**VERBALE DI DELIBERAZIONE
DEL CONSIGLIO DIRETTIVO DEL PARCO AGRICOLO SUD MI**

Oggetto: Parere di conformità al Piano Territoriale di Coordinamento (P.T.C.) del Parco Agricolo Sud Milano in merito al “Progetto definitivo/esecutivo per la realizzazione di due rotatorie lungo la S.P. 39 alle intersezioni con le vie Addetta e Buozzi/Rossini” nei Comuni di Tribiano e Mediglia, nell’ambito della Conferenza di Servizi decisoria, in forma semplificata e in modalità asincrona (ai sensi dell’art. 19 della L.R. 9/2001 e ss.mm. e ii., dell’art. 14-bis della L. 241/1990 e ss. mm. e ii. e dell’art.3 comma 1 della L.R. 20/2020). (deliberazione immediatamente eseguibile).

RELAZIONE TECNICA:

Estratto P.T.C. Parco Agricolo Sud Milano con individuazione delle due rotatorie sulla S.P.39 “Cerca” nei Comuni di Tribiano e Mediglia

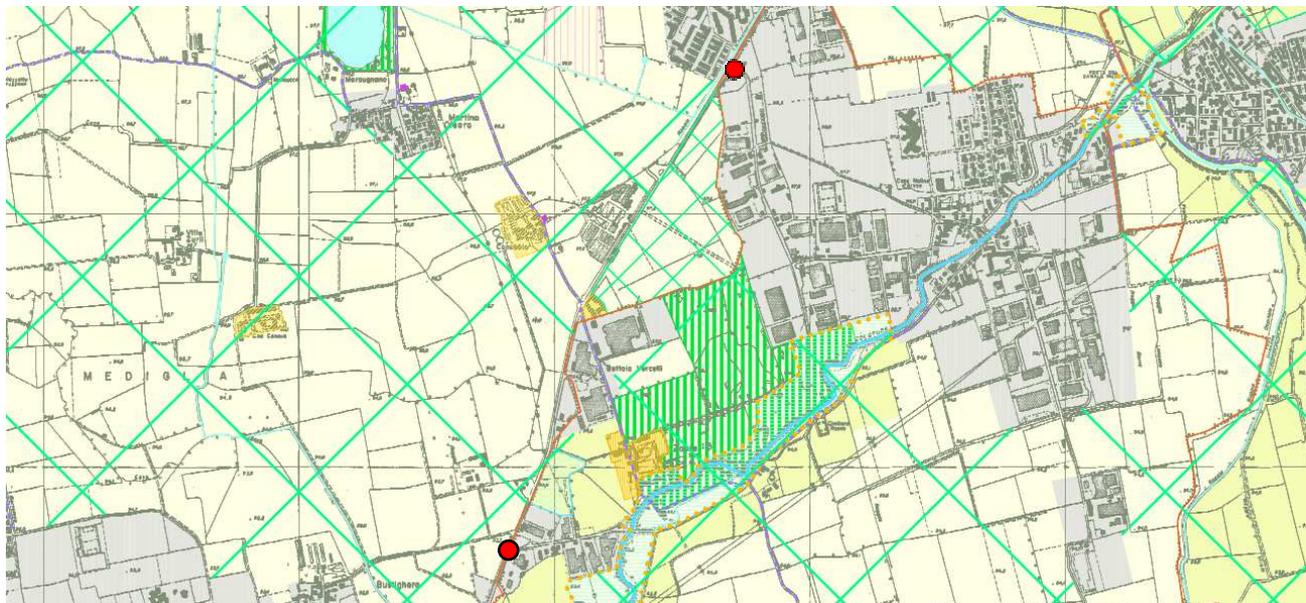
Il progetto della nuova rotatoria posta in corrispondenza dell'intersezione tra la S.P.39 "Cerca", la via Rossini e la via Buoizzi, in Comune di Mediglia, pur interferendo direttamente con le aree agricole circostanti parte del Parco Agricolo Sud Milano, in considerazione degli obiettivi sottesi alla proposta progettuale – orientati principalmente ad aumentare la sicurezza dell'intersezione, diminuendo le velocità di percorrenza lungo la SP39 "Cerca" in corrispondenza dell'intersezione stessa – è ritenuta ammissibile rispetto ai contenuti del P.T.C. del Parco a condizione che siano previste opportune misure di inserimento ambientale dell'opera.

Gli interventi di inserimento ambientale sono volti a mitigare gli impatti della rotatoria sul paesaggio rurale tutelato dal Parco regionale, garantendone l'integrazione armonica nel contesto circostante. In particolare, l'Ente gestore del Parco richiede di prevedere la depavimentazione del tratto stradale di via Buoizzi all'innesto con la S.P.39 non più utilizzato a seguito della realizzazione della nuova rotatoria valutando, oltre alla piantumazione di individui arborei-arbustivi isolati o a gruppi da collocare nelle aree intercluse poste a contorno dell'opera, la messa a dimora di vegetazione da inserire lungo il margine dell'intersezione oltre che lungo i corsi d'acqua interferiti, in modo da incrementarne la naturalità mitigando al contempo l'impatto visivo indotto dall'opera.

Gli interventi richiamati dovranno essere realizzati utilizzando le specie autoctone del Parco Agricolo Sud Milano, elencate all'allegato 1 della Disposizione Dirigenziale R.G. n. 1455/2010 del 09/02/2010 e tenendo conto della normativa regionale vigente orientata al contenimento della diffusione del tarlo asiatico.

Per le opere ambientali sopra richiamate dovrà essere garantito un periodo di avviamento post-impianto e di manutenzione comprensivo dell'eliminazione delle specie esotiche eventualmente riformatesi e loro sostituzione con specie autoctone del Parco.
